## **Avis délibéré**

**sur le projet de centrale photovoltaïque au sol sur le territoire de  
la commune d'Aleria (Haute-Corse)**

N°MRAe  
2023CORSE / PC 11

Avis du 5 janvier 2024 sur le projet de centrale photovoltaïque au sol sur le territoire de la commune d'Aleria

Figure 2 : plan de masse du projet (source : étude d'impact)

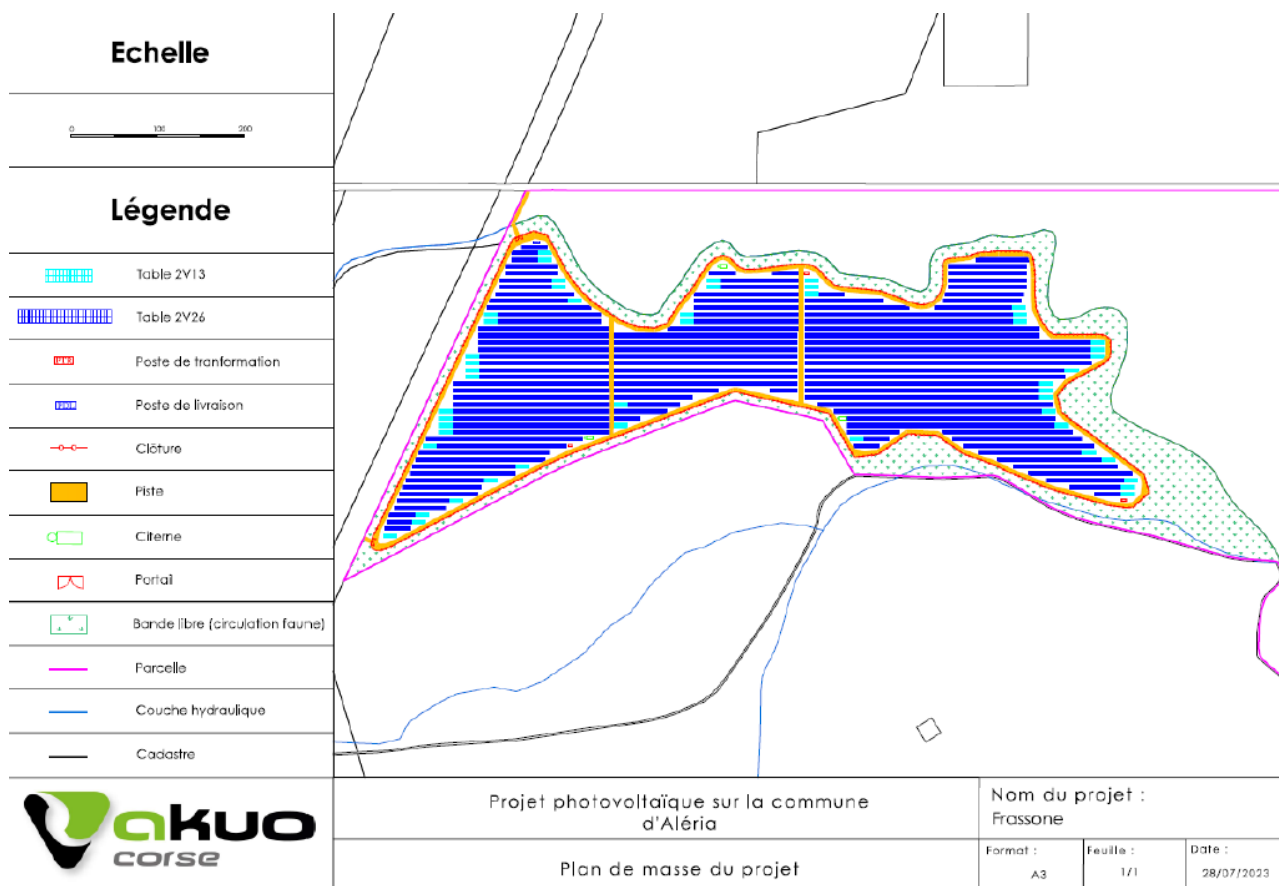
L'injection de l'électricité produite sur le réseau public de distribution nécessite de relier le poste de livraison à un poste source non précisé dans le dossier. Ce raccordement fait partie intégrante du projet, au sens du code de l'environnement<sup>2</sup>. Le dossier indique que « *La pratique usuelle est de relier par des câbles haute tension enterrés le poste de livraison au poste source le plus proche (dans le cas de notre projet, il s'agirait soit du poste source de Ghisonaccia soit du poste source de Casaperta en cours d'achèvement). Néanmoins, lorsque la puissance installée est relativement faible (moins de 8 ou 9 MWc), d'autres alternatives existent, telles que la coupure d'artère (c'est-à-dire un raccordement direct sur une ligne HTA à proximité immédiate (généralement moins de 250 m)) ou le piquage, raccordement en antenne (c'est-à-dire le raccordement sur une ligne HTA via une armoire de coupure).* Le tracé définitif du raccordement n'étant pas défini, la MRAe constate l'absence dans l'étude d'impact, d'évaluation des effets du raccordement au poste source.

**La MRAe recommande de compléter l'étude d'impact en précisant les incidences du raccordement au poste source et de prévoir, le cas échéant, des mesures d'évitement, de réduction voire de compensation adaptées.**

Figure 4 : Carte des enjeux écologiques (source : étude d'impact)

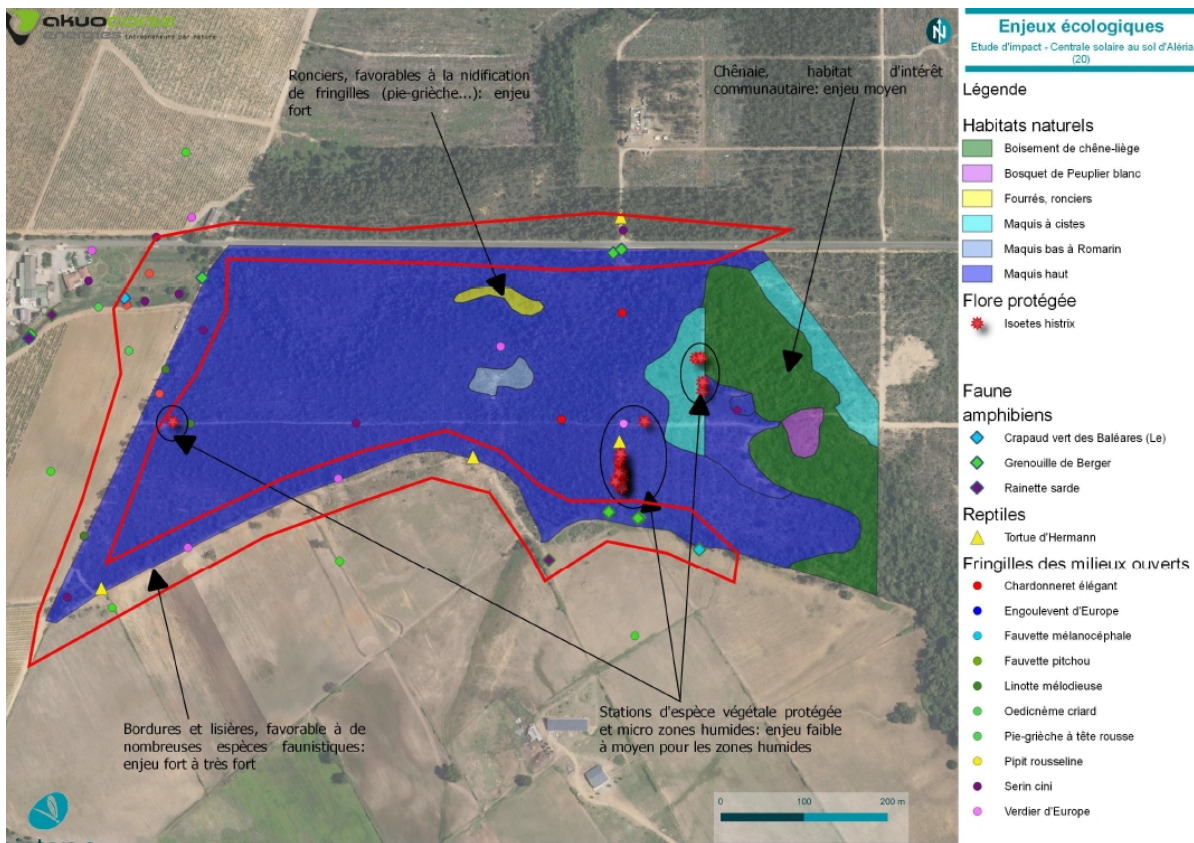
Deux mesures d'évitement sont prévues pour protéger les individus de cette espèce et leur micro-habitat (zones humides temporaires) : ME-1 Éviter la destruction d'Isoète épineux. L'implantation des panneaux photovoltaïques a été définie de manière à éviter la station d'Isoète épineux présentes au sein de la zone de prospection. La mesure ME-3 « Balisage des zones de travaux et mise en défens des stations d'espèces végétales et des habitats naturels à préserver » permettra d'isoler les stations d'Isoète épineux afin de les protéger en phase chantier. En revanche, l'étude ne précise pas la protection des stations d'Isoète en phase d'exploitation, les panneaux pouvant impacter la flore par manque de luminosité.

***La MRAe recommande d'analyser et de justifier l'absence d'impacts de l'implantation des panneaux sur les stations d'Isoète épineux en phase exploitation.***

Figure 4 : Effets cumulés des centrales photovoltaïques à proximité du projet (source : étude d'impact)

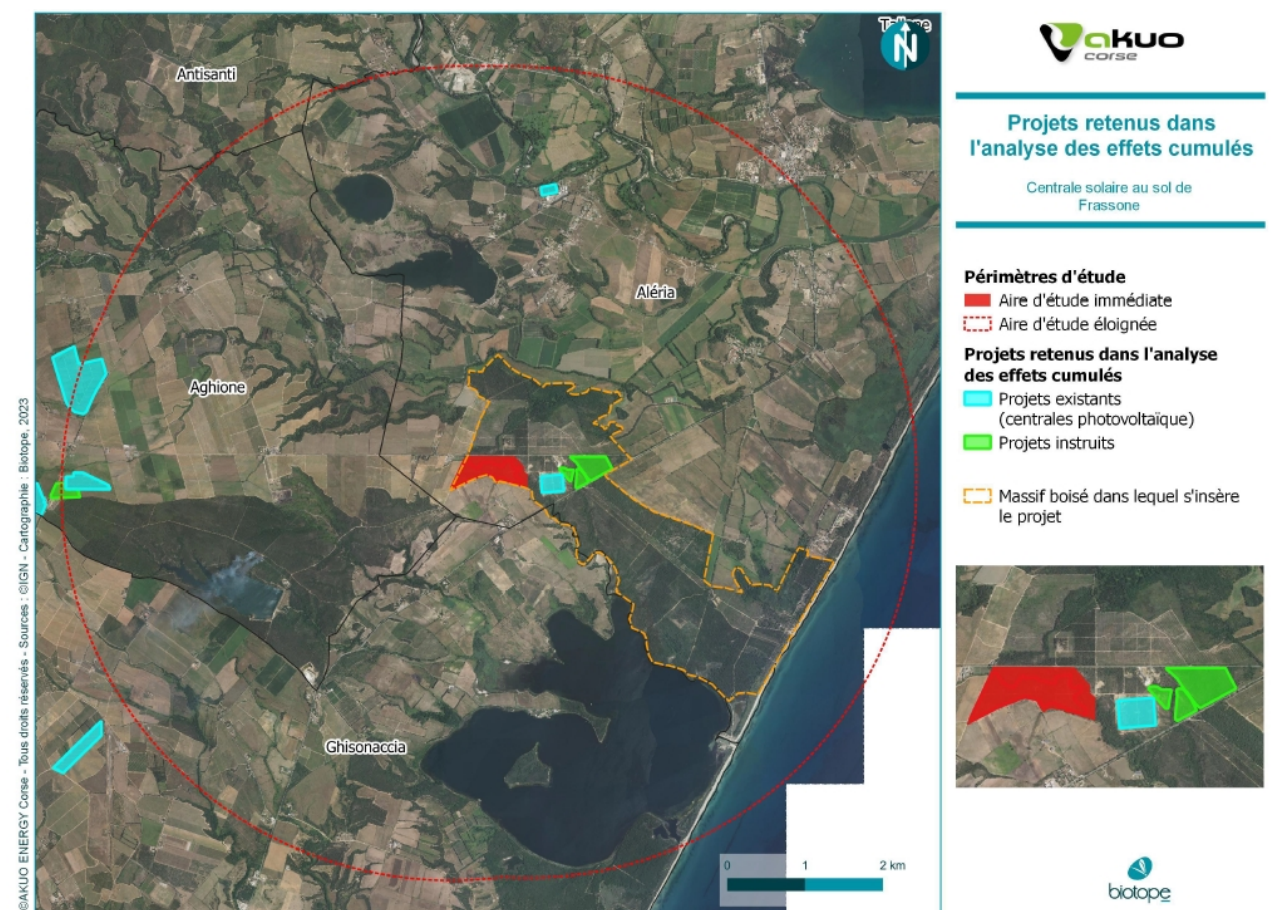
En outre, bien qu'aucune disposition réglementaire ne l'impose, les centrales photovoltaïques concernées n'ayant pas fait l'objet d'une étude d'impact donnant lieu à un avis de l'Autorité environnementale, il aurait été opportun d'intégrer dans l'analyse, les trois parcs solaires situés à proximité immédiate (cf. figure 4) de la parcelle d'implantation du projet.

**La MRAe recommande de compléter l'étude d'impact par une analyse de l'impact cumulé des différents projets de centrales photovoltaïques existants, sur la préservation de la qualité paysagère de l'unité paysagère « Plaines du Fium'Orbu et Tagnone » de l'Atlas des paysages de la Corse, en mettant particulièrement en perspective la superficie totale concernée par rapport aux paysages naturels et agricoles existants, ainsi que les tendances évolutives de ces superficies, les mesures mises en œuvre par les exploitants pour diminuer cet impact et l'impact prévisible sur la perception du paysage depuis les hauteurs comme depuis la mer.**
